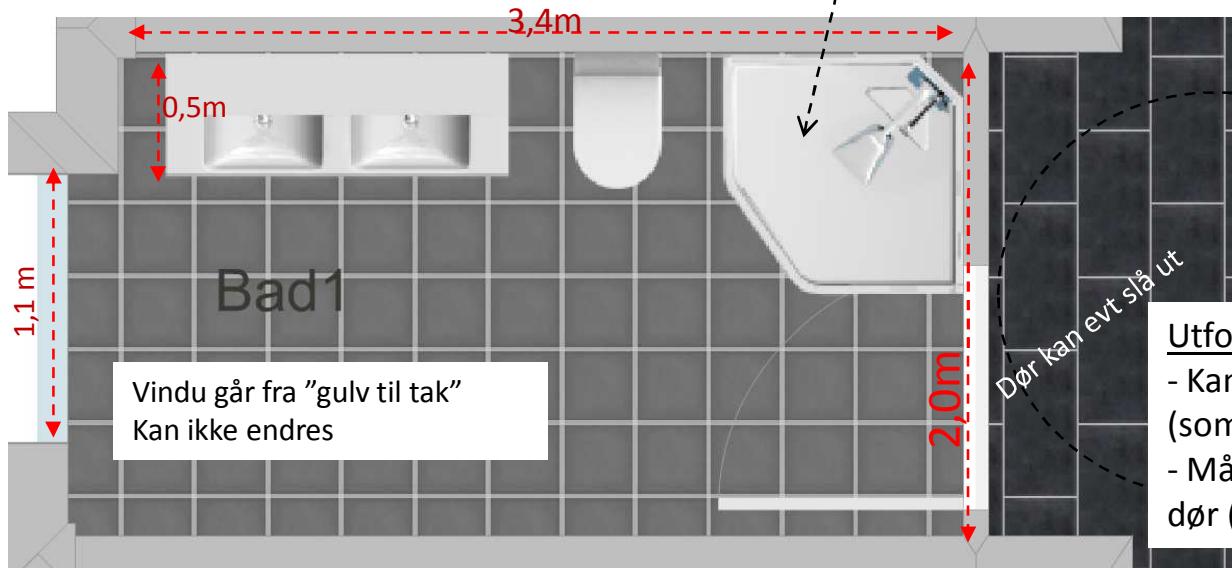
Badekar: 2,5m
Egentlig ikke behov for lenger
(ungene er så store at de dusjer)

90x90 kabinett + 10 cm
avstand til vegg = $1,0 \times 1,0$ m

2,5 meter "baderomsmøbel"
- Ikke noe "standard"
leveranse ... (dyrt) !

Bad 1: "krav til universell utforming" (ikke mulig for Bad 2) pga "svingradius".

Utfordring 1 : Tekniske krav

- Krav til fall mot sluk
- Krav til høydeforskjell fra sluk til dørlist
- Krav til maks høydeforskjell på gulv på bad og gang /etasjen (universell utform)
- Krav til 50cm plass mellom dør og dusj ?
(besøksstandard, dør må evt slå ut ?)

Utfordring 2 : 2,0 m bredde

- Kan ikke både ha 90x90 kabinett og "90" dør (som bygger opp mot 1,1 fra vegg inkl dørlist)
- Må ha et "80x90" kabinett (OK) & en "8x21" dør (ok ?)
